## Technická komise FAS AČR

### TECHNICKÝ DOTAZ

<b>Číslo dotazu</b>	085/2016
<b>Přijato</b>	12. 12. 2016
<b>Odovězeno</b>	13. 12. 2016

<b>Značka</b>	Škoda
<b>Typ/Model</b>	130 LR
<b>Číslo homologace</b>

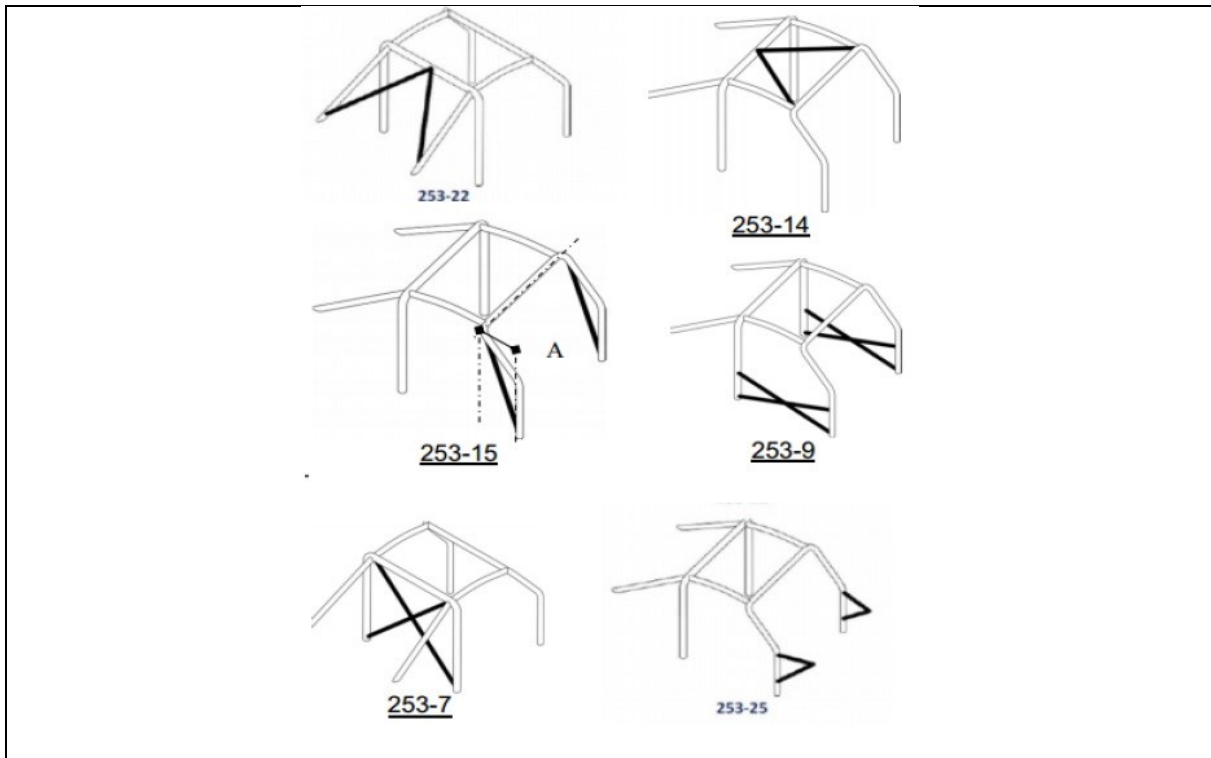
děkuji za předešlý dotaz, rám budeme řešit nejspíše komplet nový, mám dotaz, jestli můžu použít koncepci rámu jako v příloze. Chybí tam ještě nějaké povinné výztuhy? Může být trubka k tlumičům na obr. 253-25 procházející přepážkou přivařena k této přepážce?

konfiguraci ochranné konstrukce, kterou uvádíte v příloze, můžete pro skupinu V použít - není patrná žádná absence povinných vzpěr ani výztuh.

Výztuha směrem k uložení tlumiče smí utěsněnou přepážkou procházet, nesmí k ní být však přivařena. Upozorňujeme na rozpor konfigurace ochranné konstrukce (např. právě použití výztuhy k uložení tlumiče) s př. K FIA. V praxi to znamená, že pokud by vůz v budoucnu měl startovat v kategorii HA, musí ochranná konstrukce doznat změn resp., musí odpovídat znění přílohy K FIA pro příslušnou periodu.
